INFORME TECNICO SECTORIAL

En relación al: Estudio de Impacto Ambiental “Parque Solar Agua del Toro”,
Departamento San Rafael

Proponente: GENNEIA

Mayo, 2025

Fig. 1: Ubicación aproximada del proyecto (polígono colorado), con su perfil de elevación aproximado (línea azul)

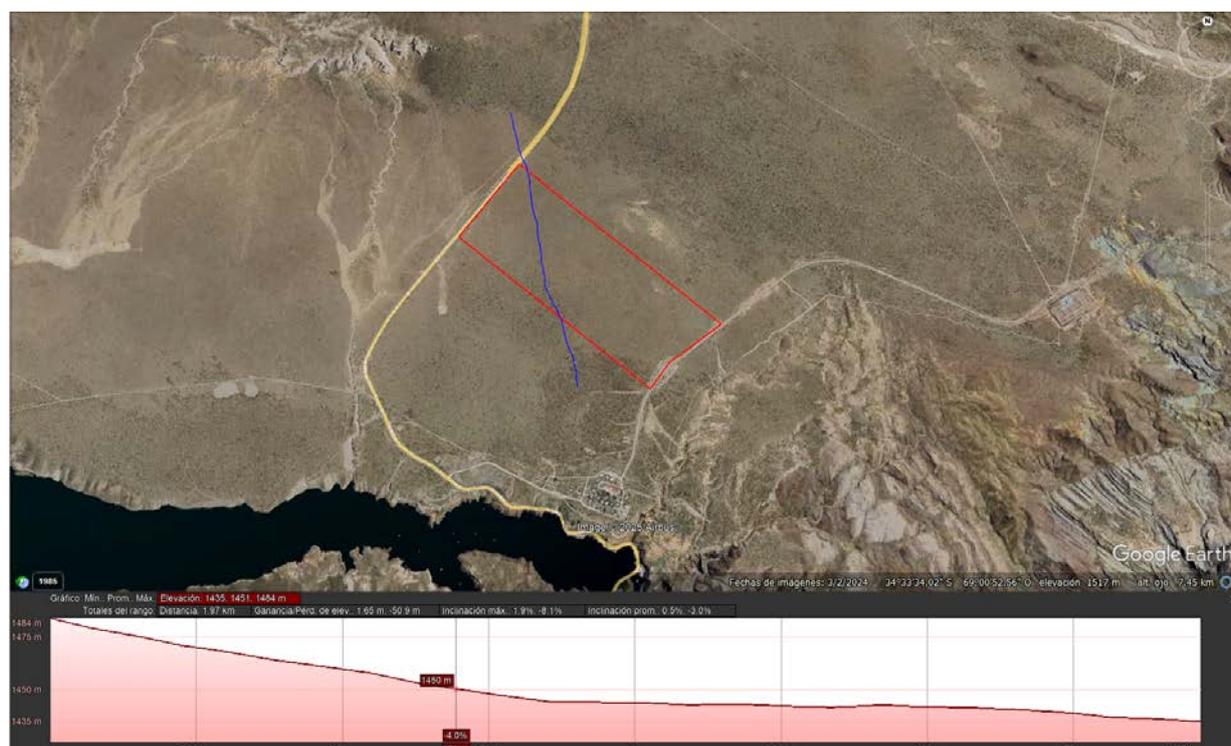
La zona en cuestión es caracterizada por esta Repartición como **Aluvional**.

es caracterizada como Aluvional. Dadas las características topográficas y geomorfológicas del lugar de instalación, la superficie de intervención y de las particularidades de construcción de los parques solares - como por ejemplo la remoción de la cobertura vegetal, importante para la absorción (abstracciones hidrológicas) de la precipitación que incide en el terreno - es que se debe evaluar, entre otras cuestiones que hacen al diseño de las obras hidráulicas, la disposición final de los excedentes pluvialuvionales, generados por exceso, a raíz de un evento de tormenta en la cuenca de aporte.

Por lo anterior expuesto, se considera necesario elaborar un **Estudio Hidrológico e Hidráulico** que permita conocer el comportamiento de las cuencas que afectan al polígono de implantación del Parque Solar, a fin de poder adoptar medidas de mitigación del riesgo hídrico, y sobre todo un análisis pormenorizado del destino final de los excedentes pluvialuvionales, todo esto en conformidad con la Resolución N° 034/19, normativa vigente de esta Dirección de Hidráulica.

Teniendo en cuenta la opinión emitida en el párrafo anterior, desde esta Dirección de Hidráulica **no se encuentra objeción** al estudio ambiental presentado, previo cumplimiento de la presentación solicitada. Sin otro particular, saludamos a usted atentamente.
